# Экономический и Социальный Совет

**Правила № 3, 4, 6, 7, 19, 23, 38, 65, 69, 70,  
77, 87, 91, 98, 112, 113 и 119**

### **Предложение по дополнению 16 к поправкам серии 00 к Правилам № 77 (стояночные фонари)**

**Представлено экспертом от Германии\***

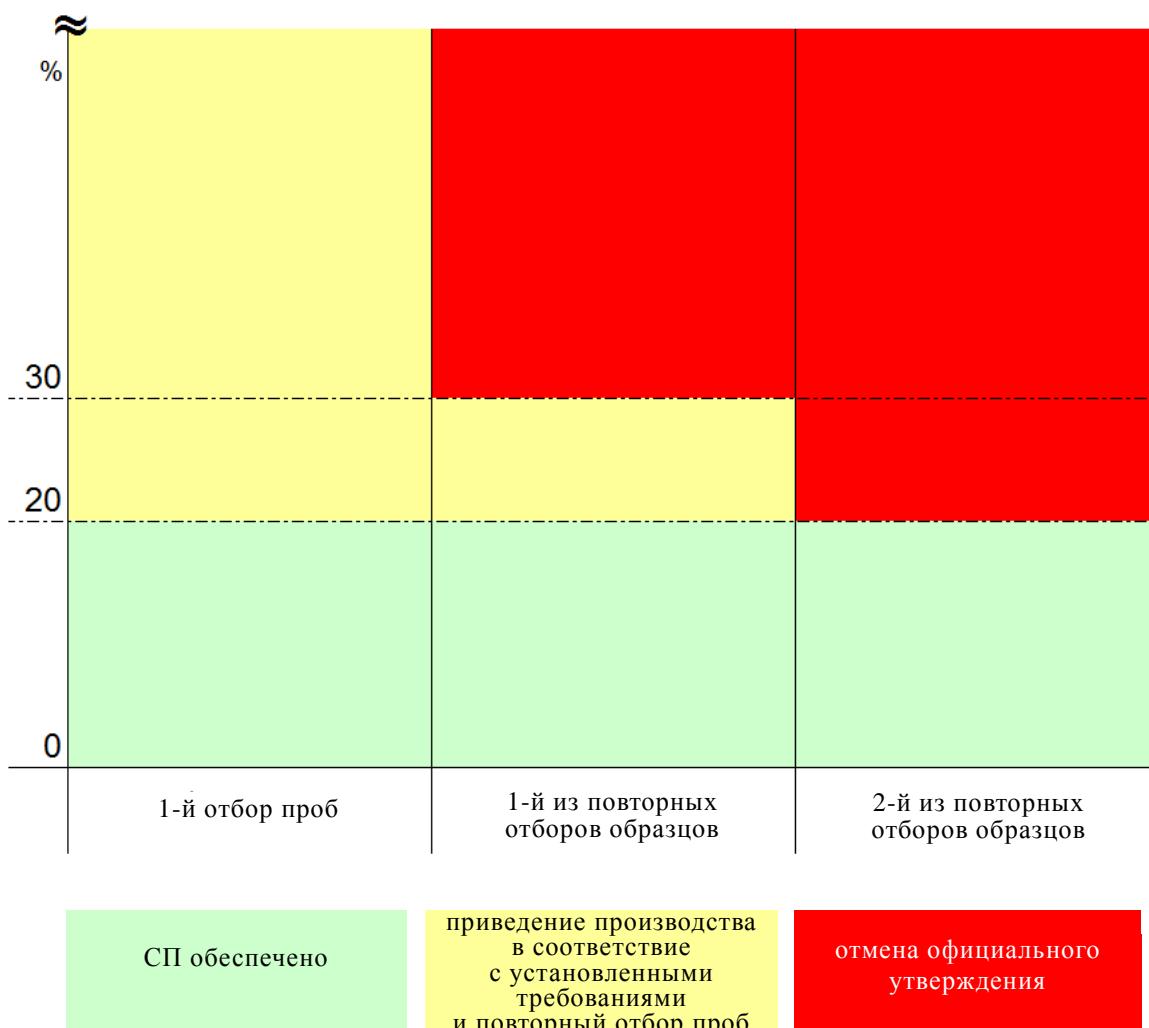
6. Процедура обеспечения СП в настоящее время описана в рамках четко структурированного поэтапного процесса (с ограниченным числом этапов), который позволяет изготовителю на первом этапе – в случае расхождений в измеренных значениях более чем на 20% – привести процесс производства в соответствие с установленными требованиями. Кроме того, процесс обеспечения СП может быть завершен раньше, если первые две выборки полностью соответствуют техническим требованиям.

7. Этими предложениями предусмотрен "третий этап", на котором определяются условия отмены официального утверждения, когда после второго повторения данного процесса изготовитель оказывается не в состоянии надлежащим образом привести процесс производства в соответствие с установленными требованиями.

8. На прилагаемом рисунке проиллюстрирован этот поэтапный процесс.
